# Servisní informace

## Brusky úhlové EBU 18, 23

EBU 18 – všechny typy  
EBU 23 – všechny typy

### Náhrada spínačů jedním typem pro všechny stroje

Přehled spínačů

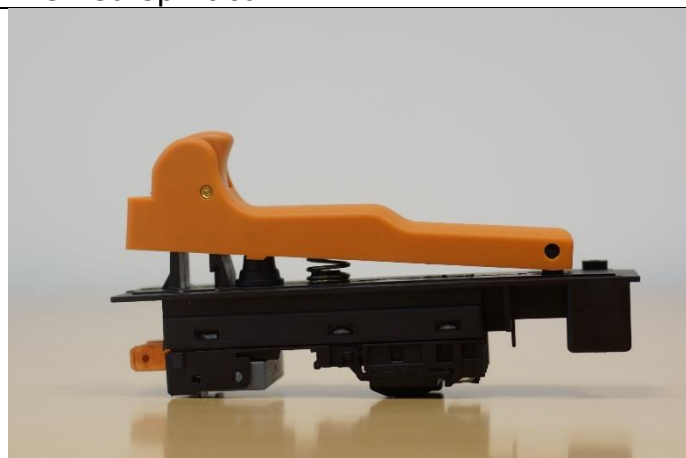
Spínač **614 382** Marquardt 1362.XXXX  
používaný společně s rozběhovým  
rezistorem  
4 výstupy směrem k motoru  
(2 x stator, 2 x rozběhový rezistor)

**prodej ukončen**

Spínač **764 695** Marquardt 2267.XXXX  
s integrovanou elektronikou  
2 výstupy směrem dolů  
chladiče na bocích spínače

**prodej ukončen**

Spínač **65 403 560** RIMEX  
s integrovanou elektronikou  
2 výstupy směrem k motoru  
chladič směrem k motoru a zahnutý

**nahrazuje předchozí modely**

U modelů s pevnou rukojetí nejsou při použití spínače RIMEX potřebné další úpravy. Byl-li ve stroji rezistor, s novým spínačem se nepřipojuje.

U modelů s otočnou rukojetí  
EBU 23-24 C  
EBU 23-26 CA  
vyráběných od září 2009 do srpna 2013  
je třeba použít zároveň i novou otočnou  
rukojeť.  
Rukojeti je možné dobře rozeznat podle  
vnějšího tvaru, jak naznačuje šipka na  
obrázku vlevo.
